**Comité d'experts du transport des marchandises dangereuses
et du Système général harmonisé de classification
et d'étiquetage des produits chimiques****Sous-Comité d'experts du transport des marchandises dangereuses****Quarante-septième session**

**Explosifs et questions connexes: Révision des épreuves des parties I
et II du Manuel d'épreuves et de critères****Nouveau modèle pour le détonateur normalisé
dans le Manuel d'épreuves et de critères****Communication de l'expert de l'Allemagne¹****Introduction**

Appendice 1 du Manuel d'épreuves et de critères modifié

Figure A1.1: DÉTONATEUR NORMALISÉ (EUROPÉEN)

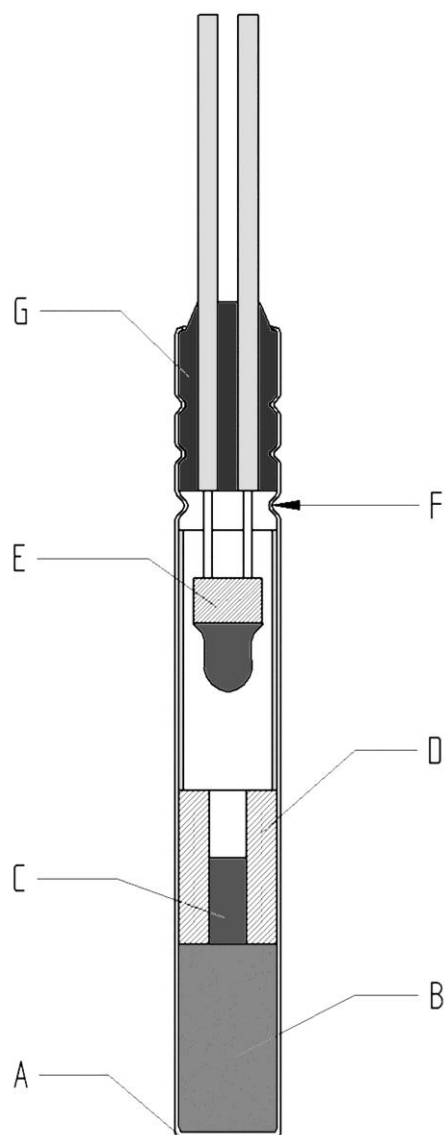
a) Un espace de décharge près du filament pour accroître la sécurité électrostatique;

b) L'utilisation d'un solide étui en acier pour contenir la très sensible charge primaire entre la tête d'amorce et la charge secondaire (modèle antiexplosion en masse); et

c) L'utilisation de substances respectueuses de l'environnement dans la tête d'amorce.

8. Dans l'appendice 1 du Manuel d'épreuves et de critères, sous le titre «CARACTÉRISTIQUES DES DÉTONATEURS NORMALISÉS», le tableau et la figure A1.1, à laquelle le tableau se réfère, doivent être totalement remplacés par les informations qui figurent dans l'annexe du présent document. La figure A1.2 qui se rapporte au détonateur des États-Unis d'Amérique reste inchangée.

Le détonateur doit être un étui tubulaire étiré en cuivre, ne contenant pas plus de 5 % de zinc lorsqu'un alliage est utilisé. Son diamètre extérieur doit être de $7,0 \text{ mm} \pm 0,1 \text{ mm}$ et l'épaisseur de sa paroi doit être de $0,24 \text{ mm} \pm 0,05 \text{ mm}$. L'épaisseur du fond du détonateur doit être de $0,42 \text{ mm} \pm 0,05 \text{ mm}$.

La charge secondaire doit être constituée de penthrite et avoir une masse de $0,60 \text{ g} \pm 0,01 \text{ g}$. Il faut la presser au fond du détonateur de manière à éviter tout espace vide et toute présence d'air.

La charge primaire doit être intégralement contenue dans l'étui (D) et être constituée de pas plus de 0,10 g d'un explosif primaire (de préférence sans plomb). En général la charge primaire ne remplit pas tout l'espace à l'intérieur de l'étui (D). Elle doit être en contact direct avec la charge secondaire.

L'étui protège la charge primaire contre les fragments susceptibles de provoquer une détonation par influence. Sa longueur doit être comprise entre 10 et 15 mm, son diamètre extérieur doit lui permettre de s'ajuster parfaitement à la capsule du détonateur, l'épaisseur de sa paroi ne doit pas être inférieure à 1 mm et son diamètre intérieur doit être d'au moins 2 mm.

La tête d'amorce doit être protégée contre les décharges électrostatiques. Elle doit contenir au maximum 50 mg d'un explosif primaire (de préférence sans plomb). La distance entre la tête d'amorce (E) et l'étui (D) doit être comprise entre 3 et 10 mm. Les paramètres électriques du filament dans la tête d'amorce doivent être de type électriquement insensible. Le courant minimal de fonctionnement doit être égal ou supérieur à 0,45 A et l'impulsion minimale de fonctionnement d'au moins à 8 mJ/Ohm.

Il doit y avoir une mince couche d'air («écartement») entre les filaments exposés de la tête d'amorce (E) et du détonateur (A). Le bouchon (G) doit laisser passer une étincelle vers les fils et on peut avoir recours au sertissage pour réduire encore cet écartement. La distance entre la tête d'amorce et les parties métalliques les plus proches doit être suffisante pour que l'écartement soit fonctionnel.

Le bouchon entoure étroitement les filaments et assure avec le sertissage la fermeture hermétique du détonateur (A).
